**MODIFICATION N°1  
DU PLUI-H  
DE LA COMMUNAUTE DE COMMUNES  
DU MASSIF DU VERCORS**

**NOTICE EXPLICATIVE**

#### INSERTION DANS L'ENVIRONNEMENT VÉGÉTAL ET BÂTI

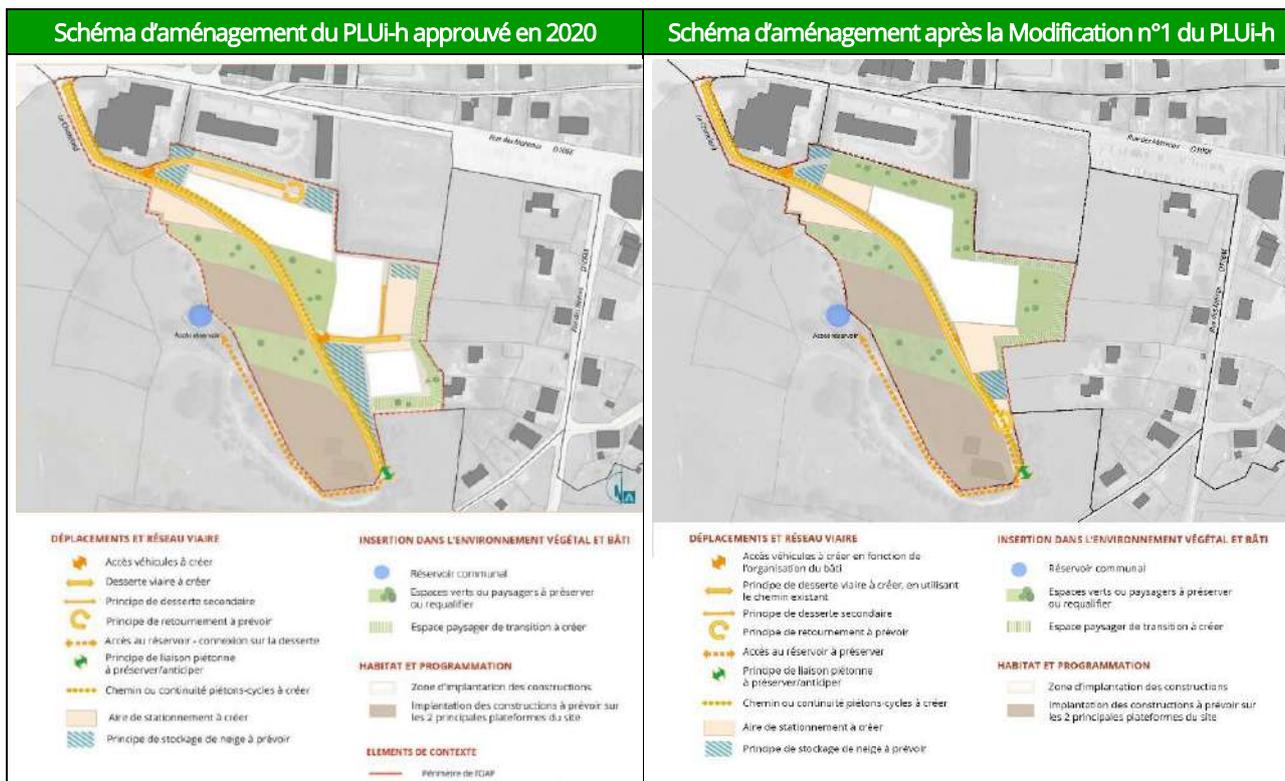
Modification des conditions d'accès, avec suppression des zones de stationnements initiales : objectif de regrouper bâti et stationnements au plus près de la voirie centrale, en préservant des espaces verts conséquents sur le pourtour de l'opération.

## 2. Modifications du règlement graphique

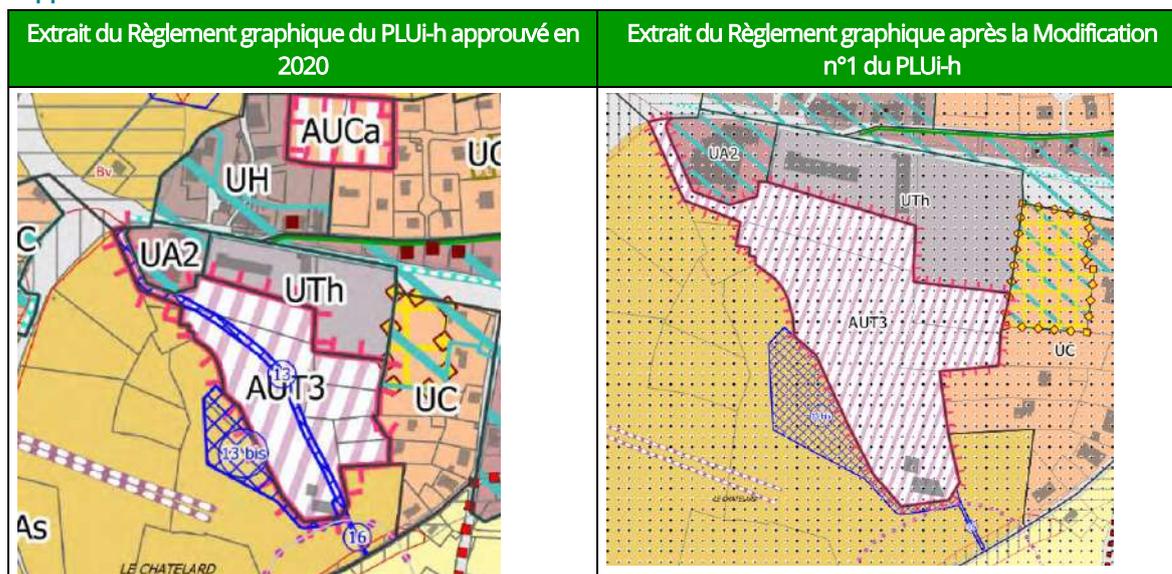
Evolution de 2 parcelles d'un zonage AUT3 vers un zonage UC

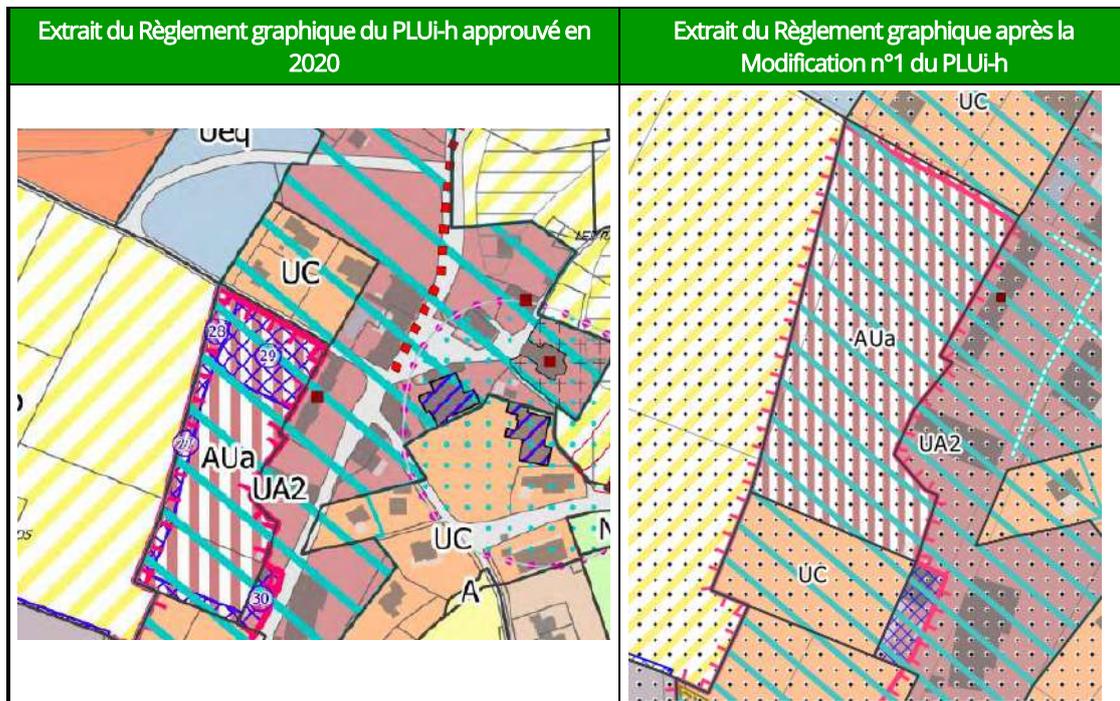
Suppression des zones d'implantation de l'équipement public et des stationnements, remplacés par des zones d'implantation pour de l'habitat plutôt dense sur la partie Nord. La partie centrale garde les mêmes conditions d'urbanisation, la partie stationnement étant cependant réajustée pour répondre aux besoins de l'opération.

La suppression de la voirie traversante renforce les contraintes de lisière avec la zone agricole et l'imposition d'espaces verts paysagers en transition.

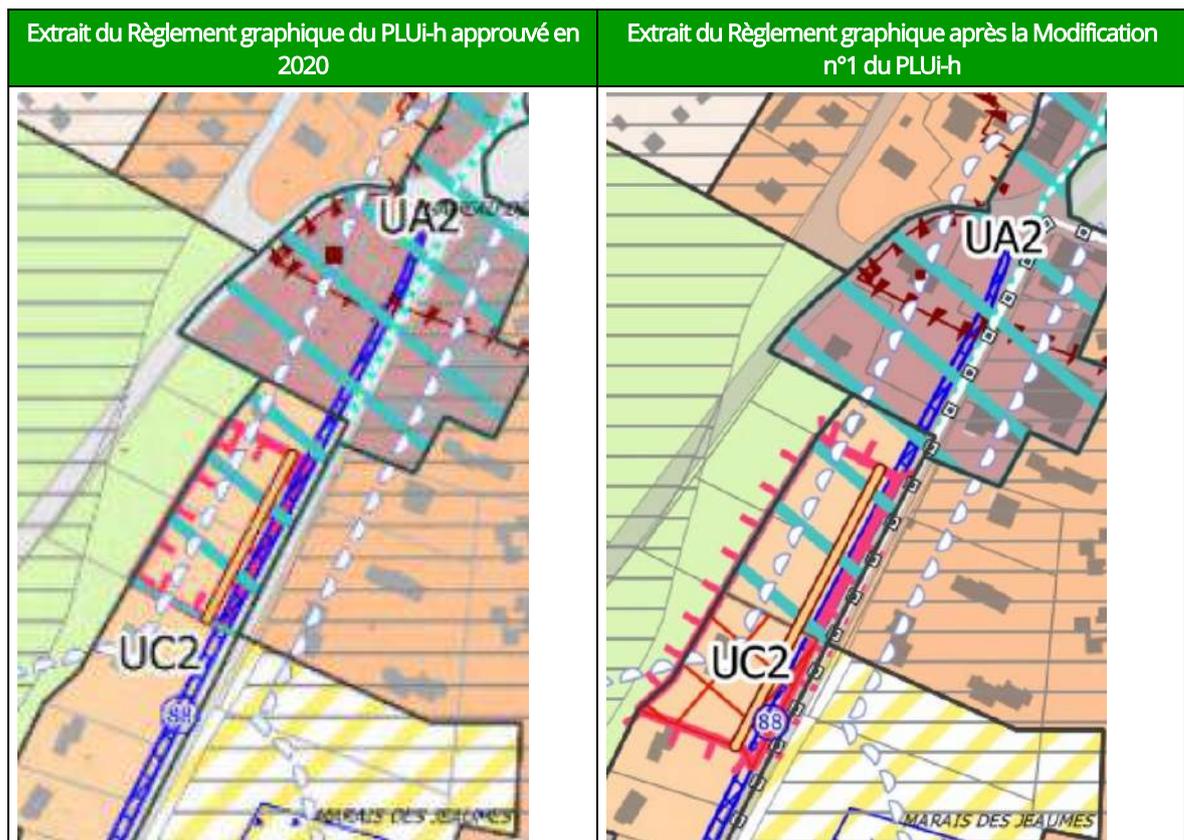
Ajout du terrain au Sud dans l'OAP  
Ajout du principe d'accès à la zone agricole.

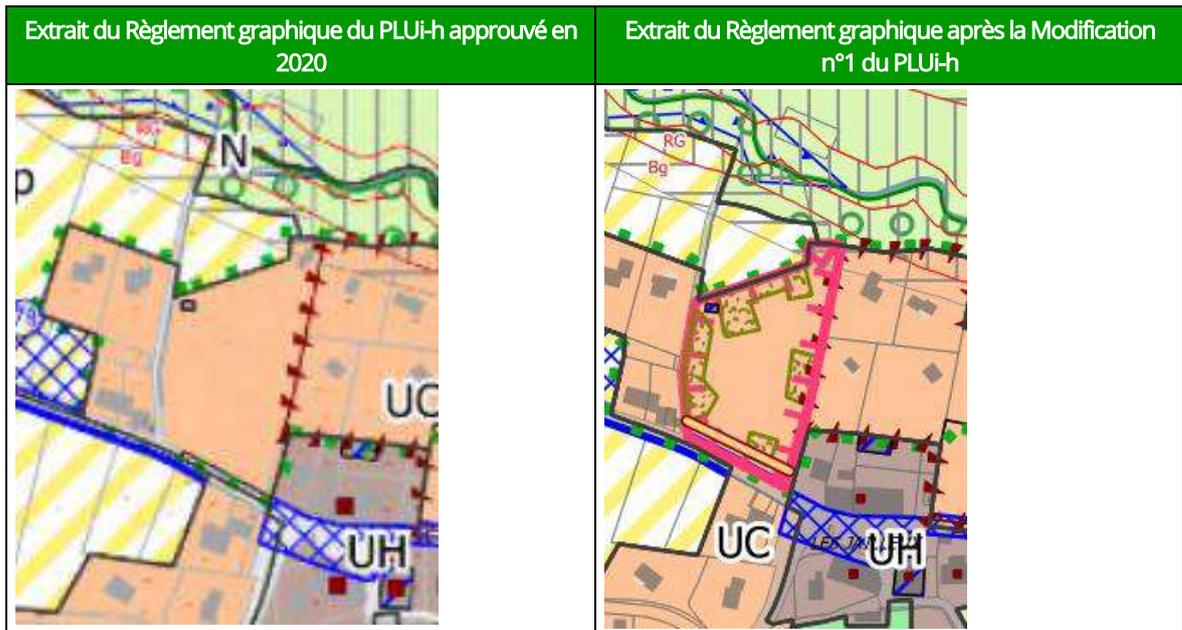
Ajout de protections pour motif paysager et écologique sur les arbres présents sur le site (L.151-23)

Ajout d'une ligne de recul

## 2. Modification de zonage de A vers Ap

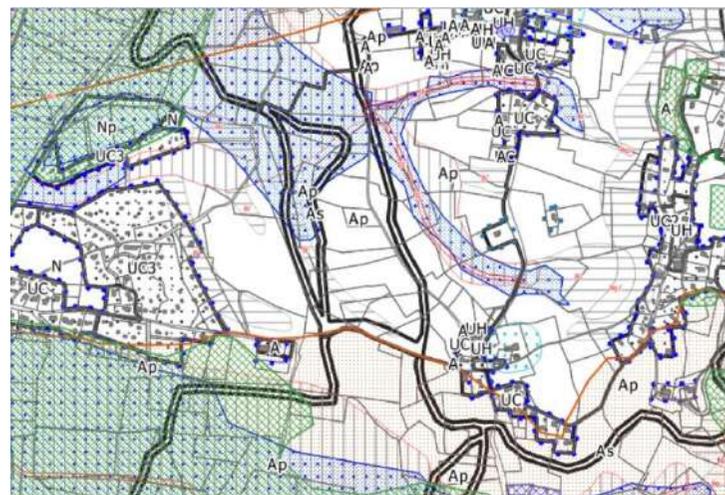
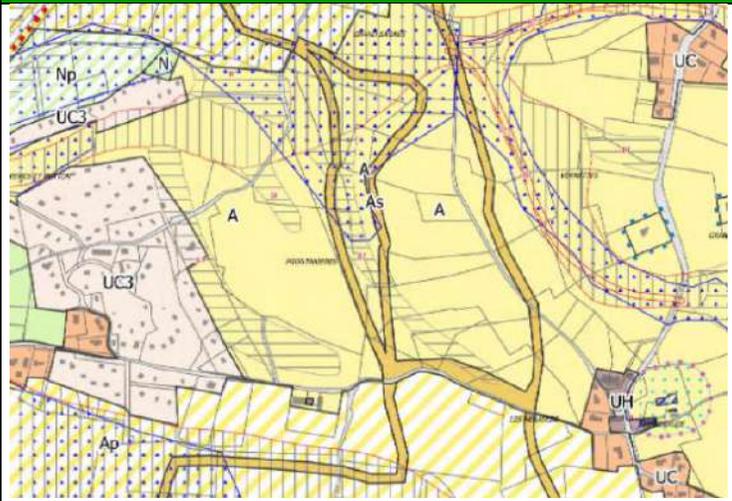
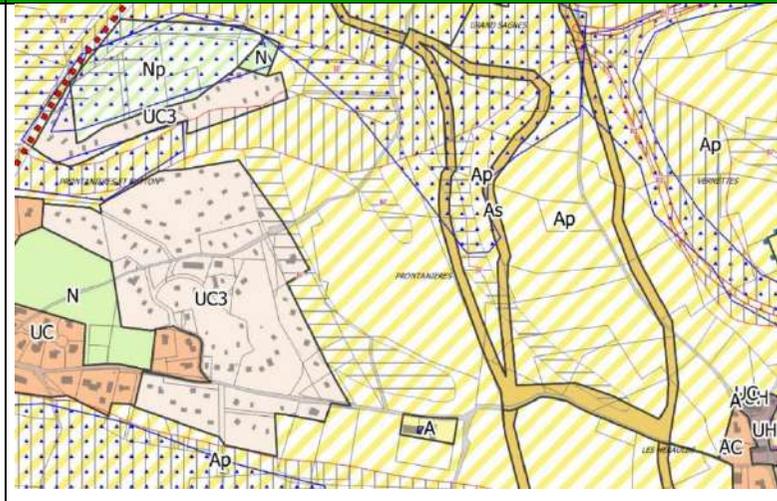
### Objet de la modification :

## 2. Correction graphique : affichage de la voirie au lotissement La Roche

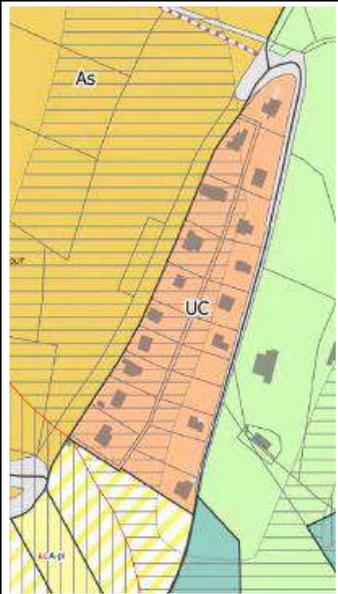
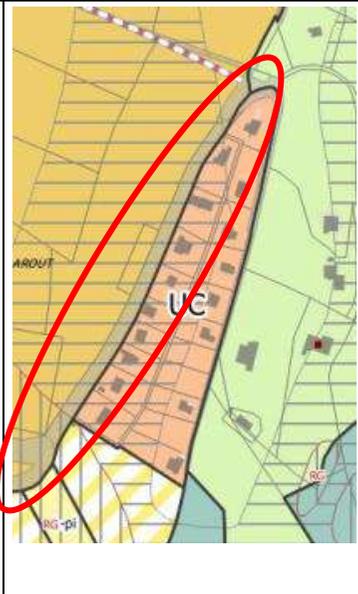
### Objet de la modification :
